PARC EOLIEN D'EPUISAY

Dossier de demande d'autorisation unique

Synthèse du porter à connaissance en vue de l'enquête publique
intégrant la réduction du nombre d'éoliennes

Figure 2 : Plan de situation du projet initial (6 éoliennes) et du projet modifié (4 éoliennes)

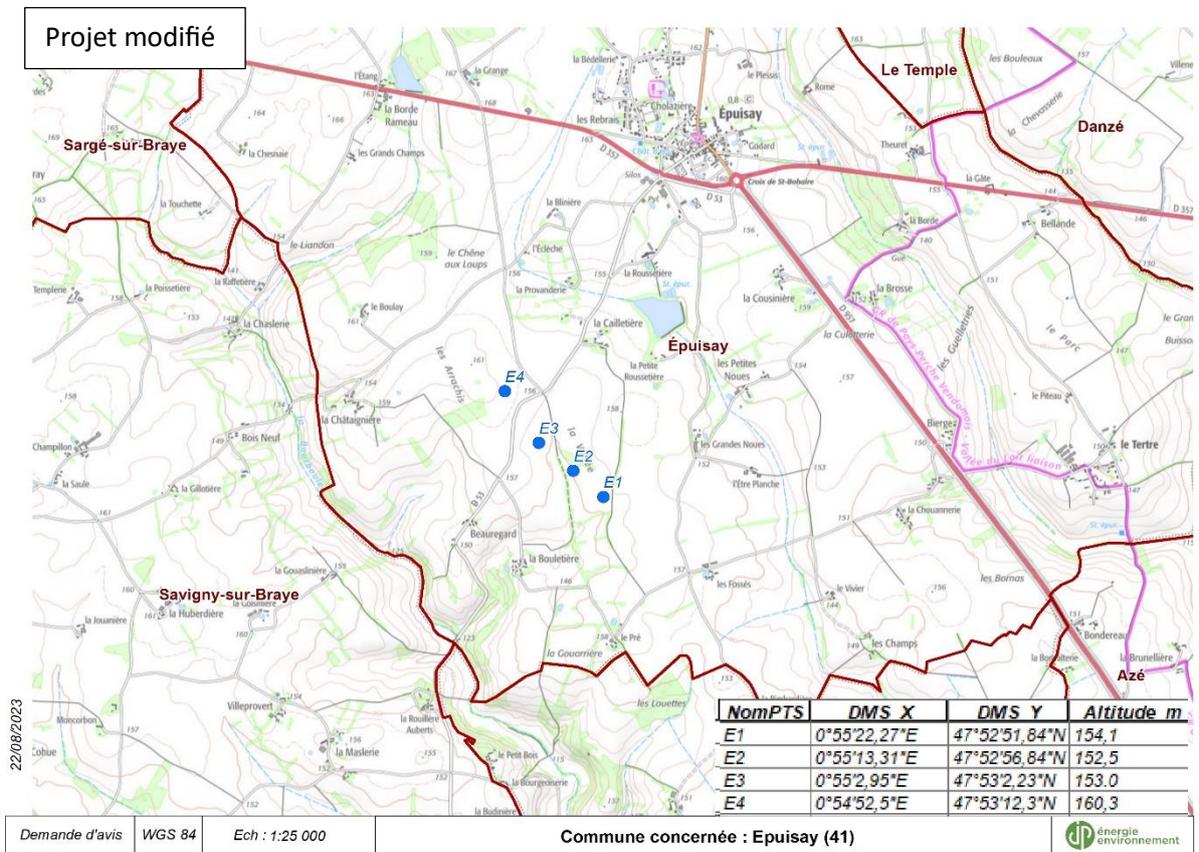
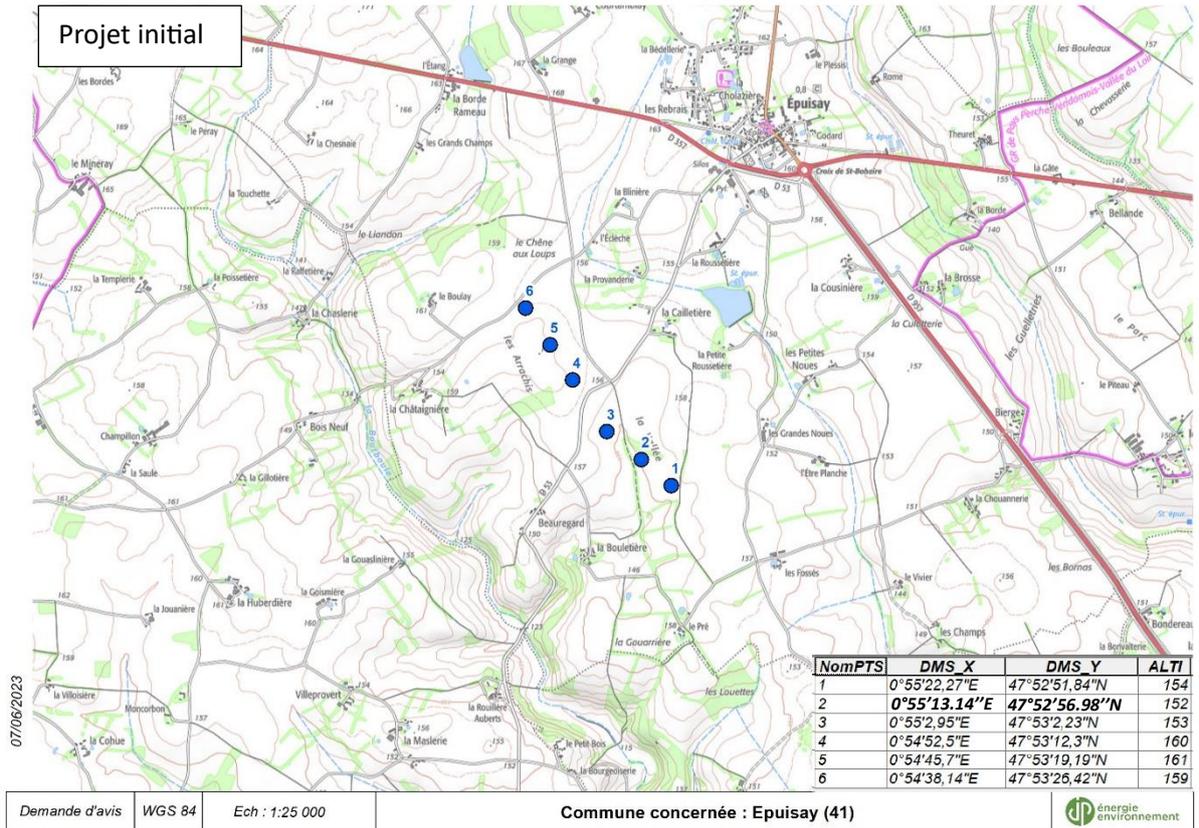
Le projet initial comportait 6 éoliennes : 3 éoliennes de 100 m de hauteur bout de pale et 3 éoliennes de 110 m de hauteur bout de pale. **La modification présentée ici prévoit 4 éoliennes de 125 m bout de pale.**

Les implantations sont identiques pour les éolienne E1, E3 et E4. L'éolienne E2 a été déplacée de 6 mètres pour rester dans l'emprise de la parcelle qui l'accueille (voir paragraphe suivant).

Figure 4 : comparaison du survol des éoliennes autorisées (MM82, 92) et du projet modifié (V100)

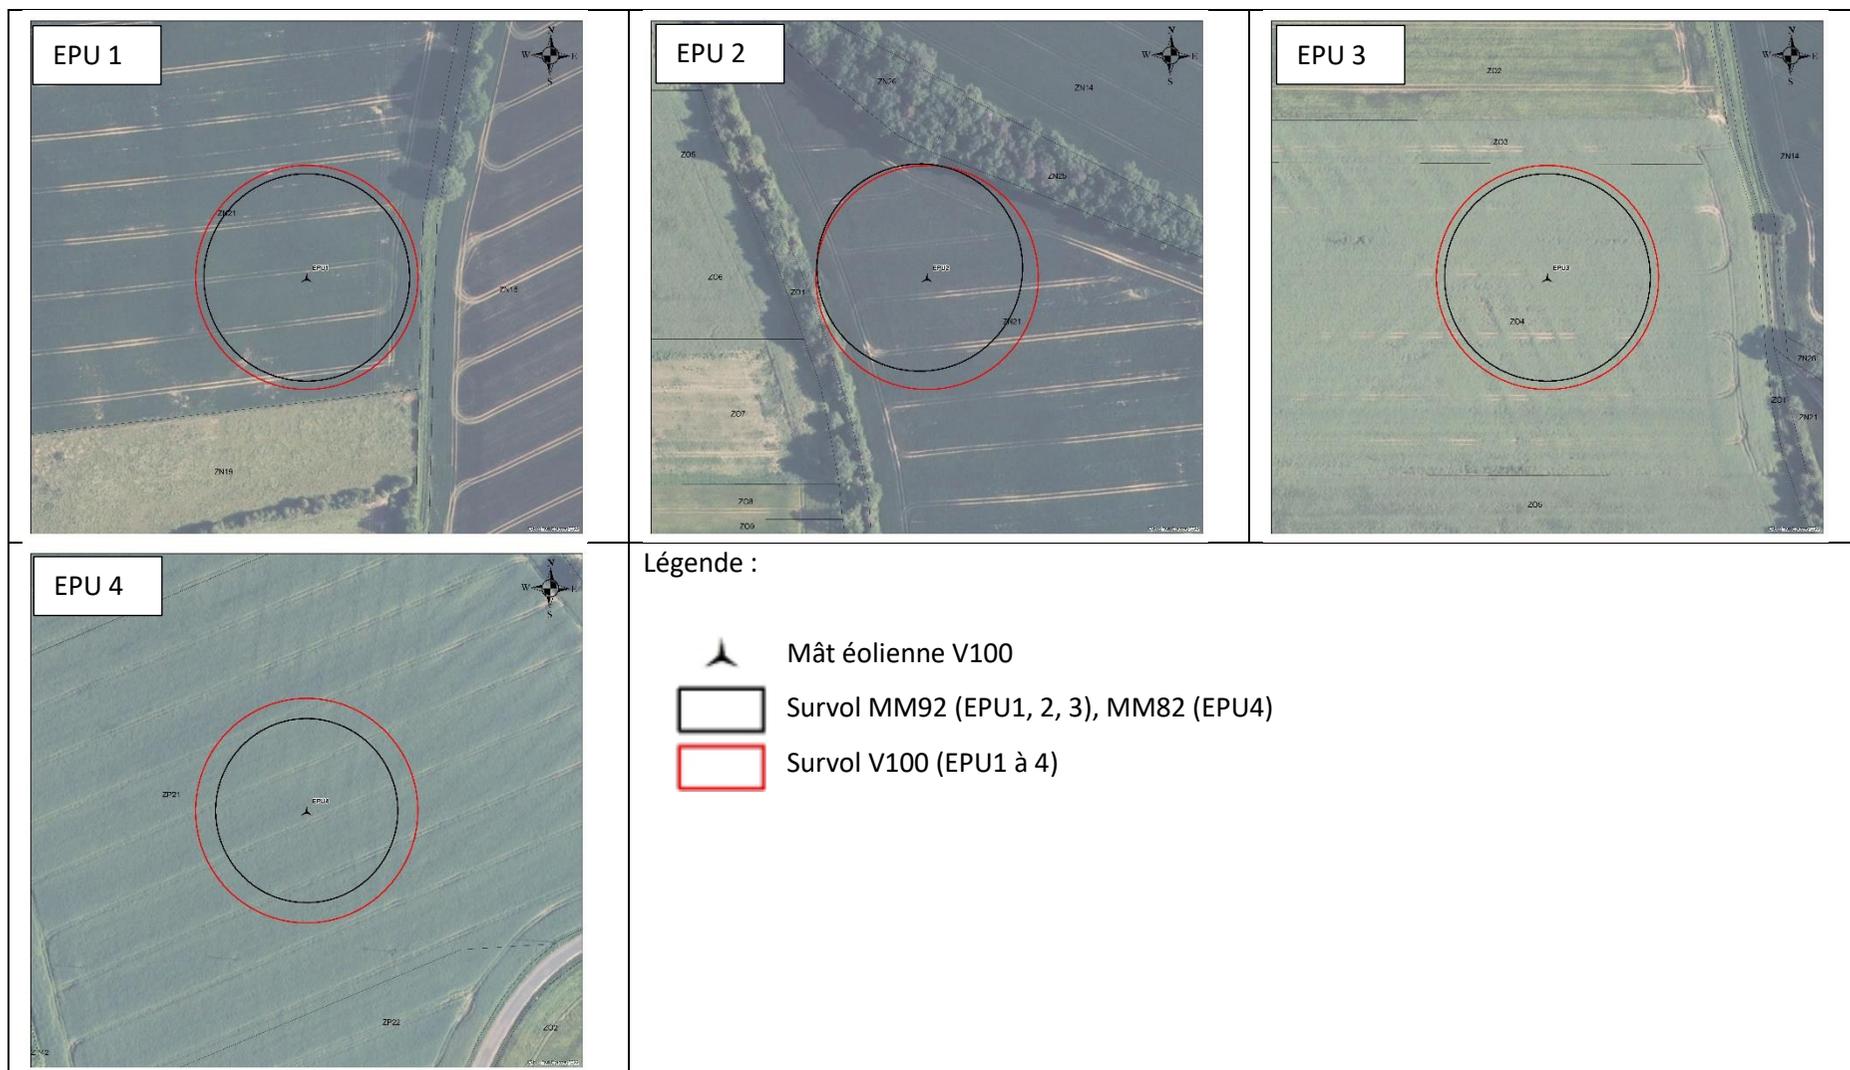
Les figures 3 et 4 ci-dessous permettent d'apprécier l'emprise foncière des éoliennes et leurs survols. **Les aménagements du projet** (plates-formes, poste de livraison, chemins d'accès, pans coupés, câblage) **resteront identiques**, les parcelles concernées par les nouvelles éoliennes sont donc les mêmes que celles concernées par les éoliennes autorisées.

Figure 5 : Extrait de la DEP en page 75 – Cartographie des enjeux ornithologiques associés au schéma définitif d'implantation des éoliennes (Les éoliennes E5 et E6 ont été retirées du projet depuis)

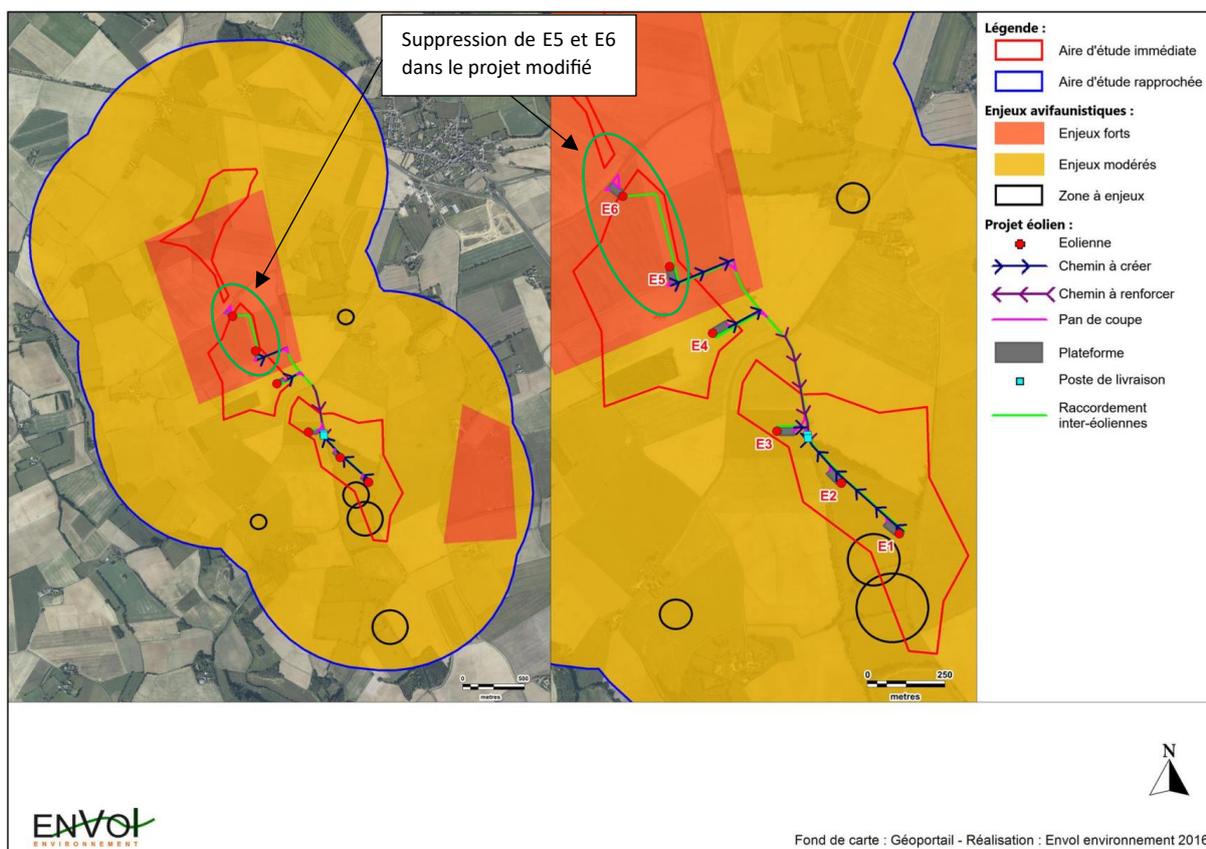
La réduction du nombre d'éoliennes par le retrait de E5 et E6 dans un secteur classé à enjeu fort pour les populations de busards, est une mesure d'évitement qui réduit l'impact potentiel sur ces espèces.

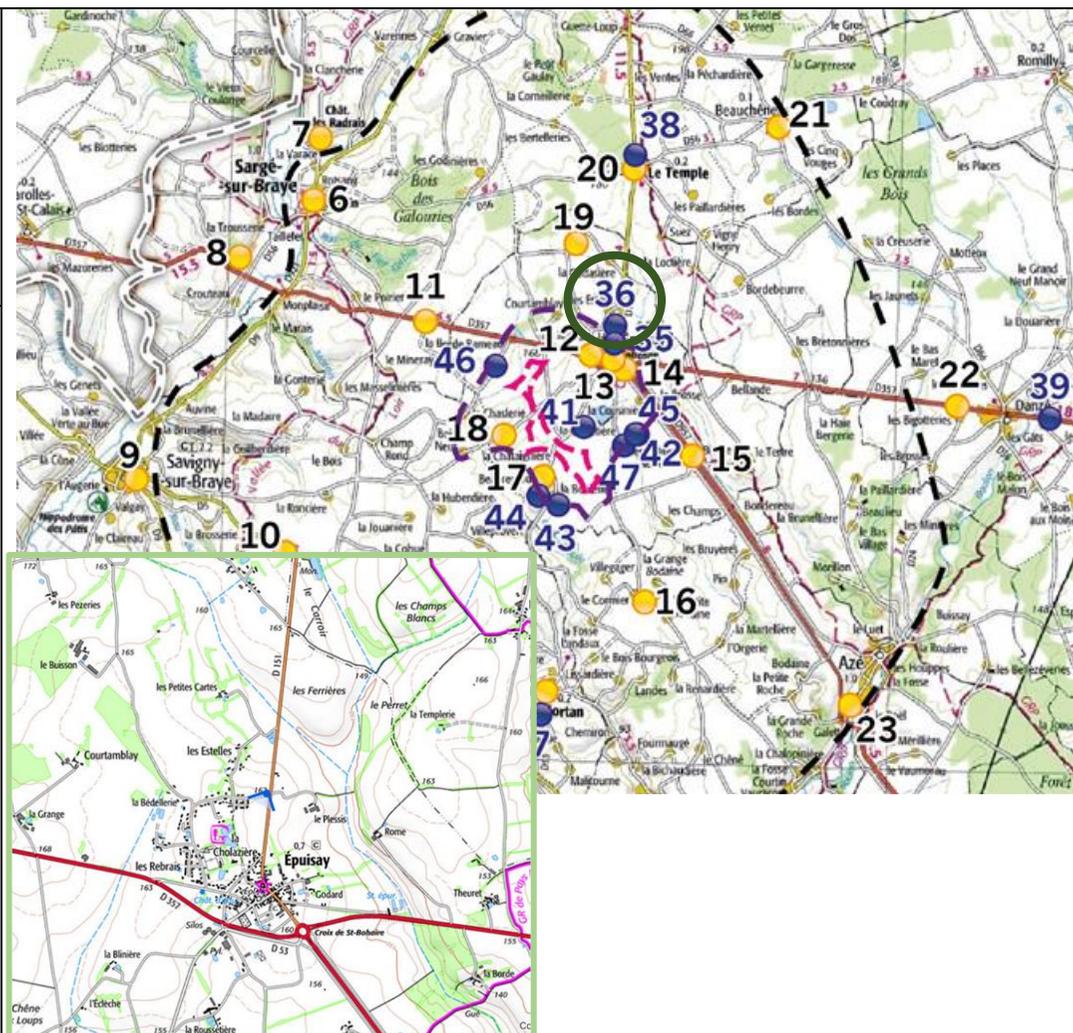
Les éoliennes apparaissent légèrement plus hautes, sans remettre en question les rapports d'échelles liés au bâti induit par le projet initial. La covisibilité avec le clocher de l'église et l'éolienne Bollé est identique au projet initial. Bien que la réduction du nombre d'éoliennes a peu d'effet sur cette vue, l'axe de la route étant perpendiculaire à l'axe d'implantation du projet, la réduction de l'emprise visuelle d'un projet à 4 éoliennes est favorable.

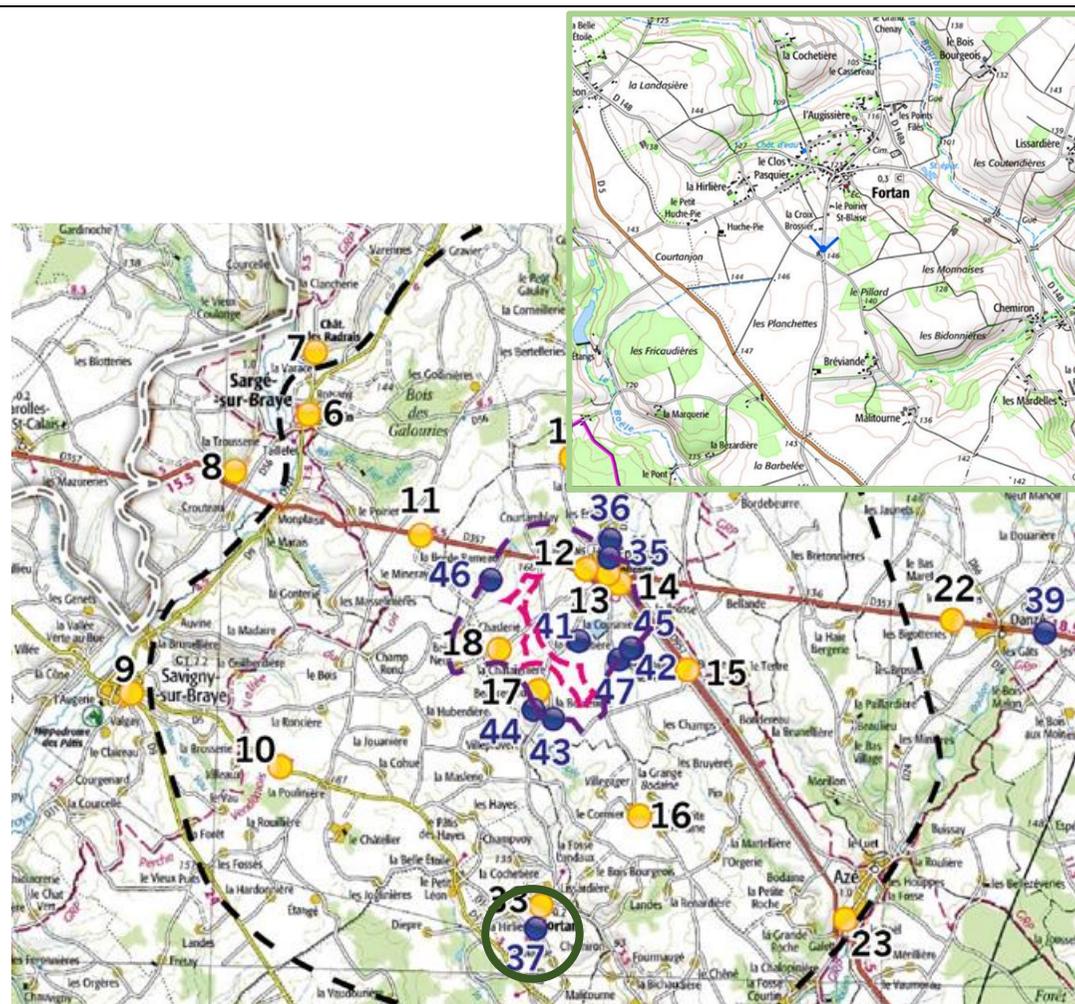
La modification du type d'éolienne n'apporte aucun impact supplémentaire depuis ce point de vue. La réduction du nombre d'éoliennes est favorable car elle réduit l'emprise visuelle du projet.

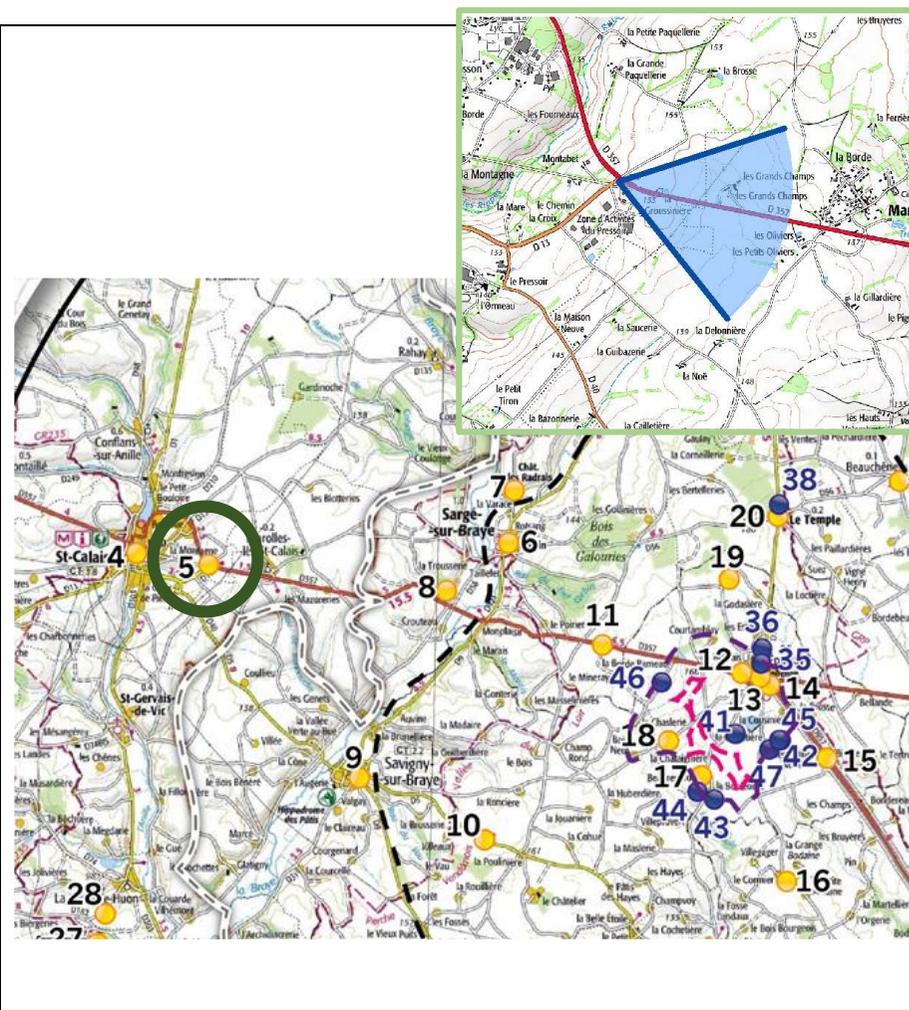
La modification du type et du nombre d'éoliennes n'apporte aucun impact supplémentaire depuis ce point de vue.

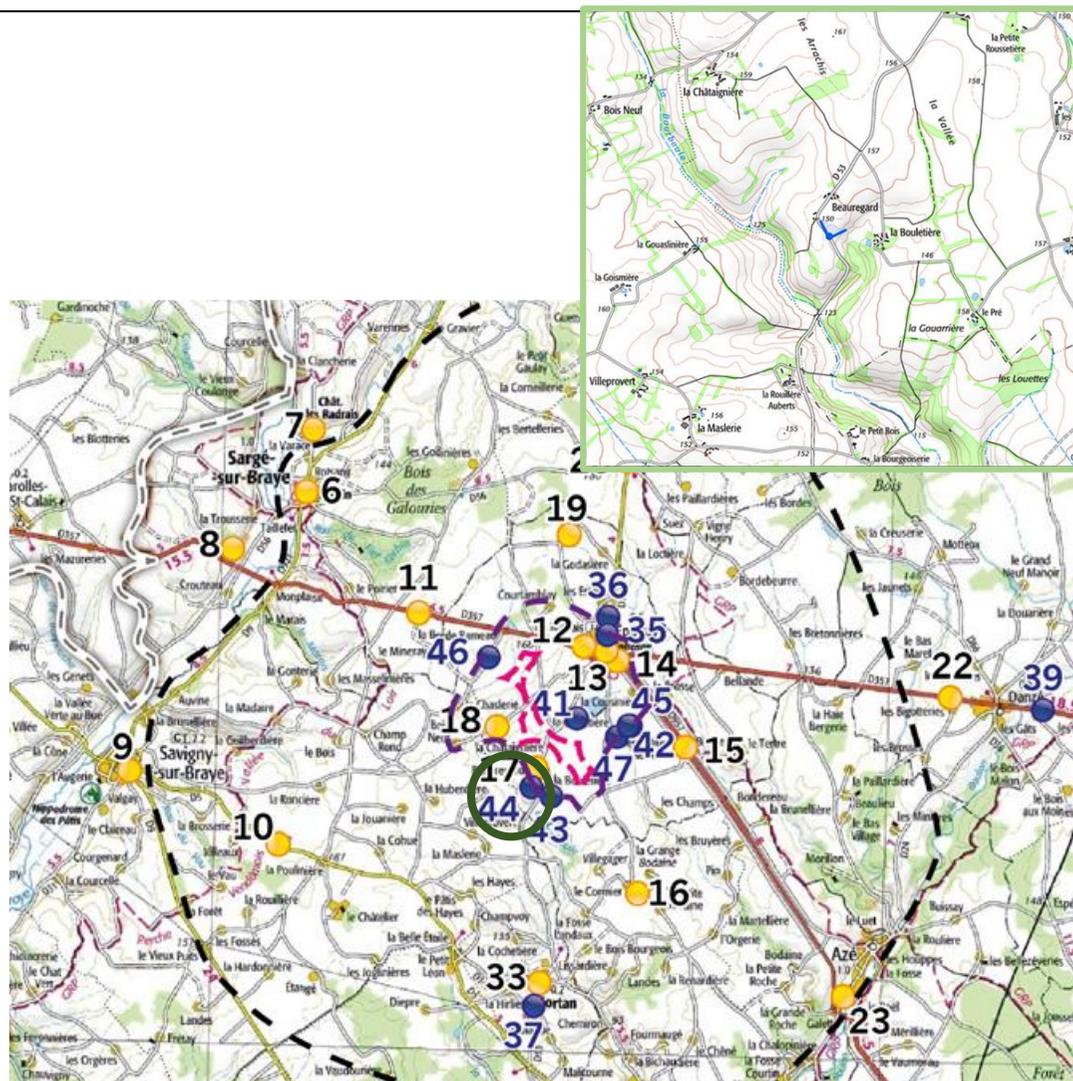
L'augmentation de hauteur du modèle Vestas n'a pas d'incidence notable comparé au modèle Senvion autorisé. Les rapports d'échelle vis-à-vis du bâti en avant plan restent similaires. La réduction du nombre d'éoliennes est favorable car elle réduit l'emprise visuelle du projet.

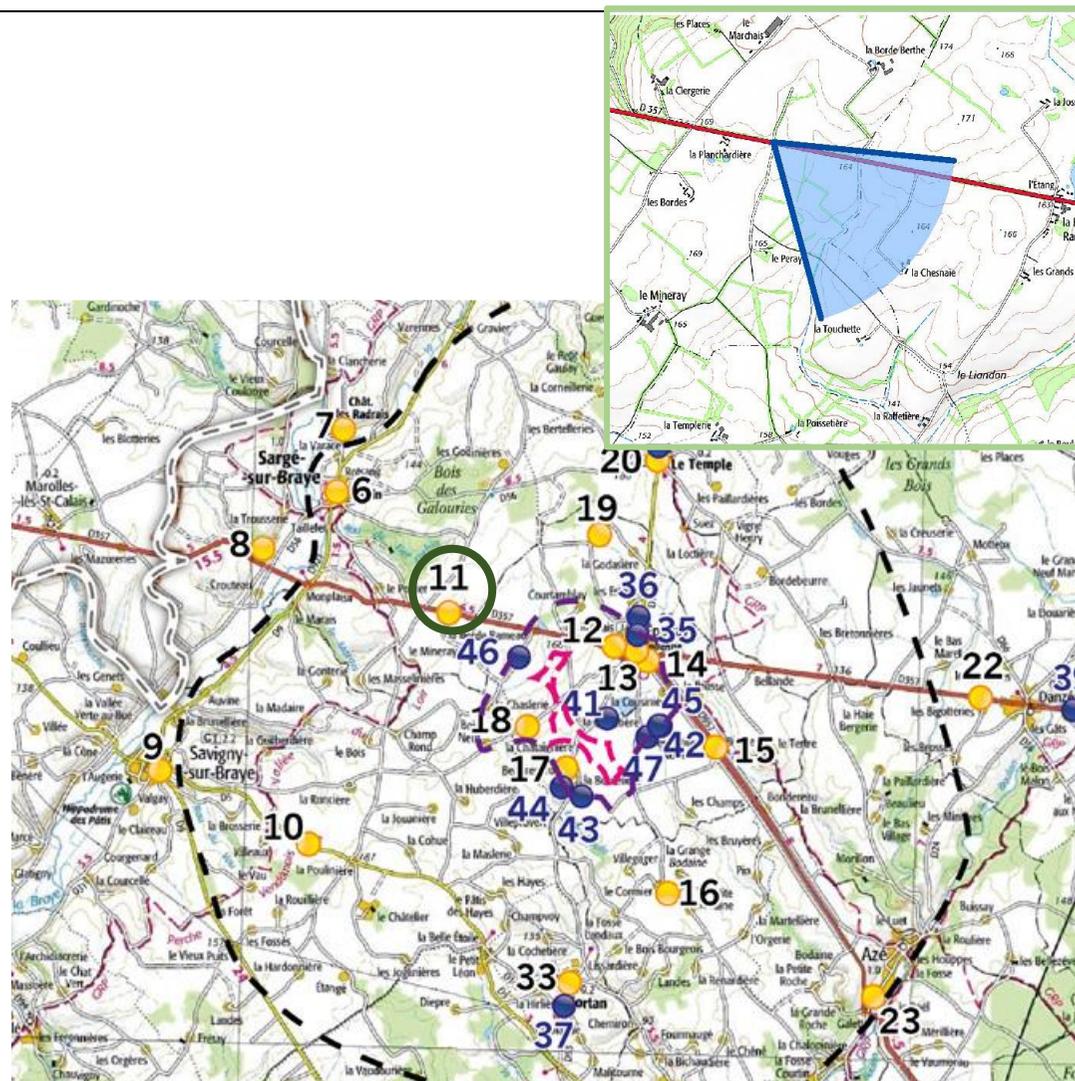
L'augmentation de hauteur du modèle Vestas n'a aucun impact supplémentaire depuis ce point de vue. La réduction du nombre d'éoliennes apporte une meilleure lisibilité du projet, les éoliennes ne se superposant plus en bout de ligne.
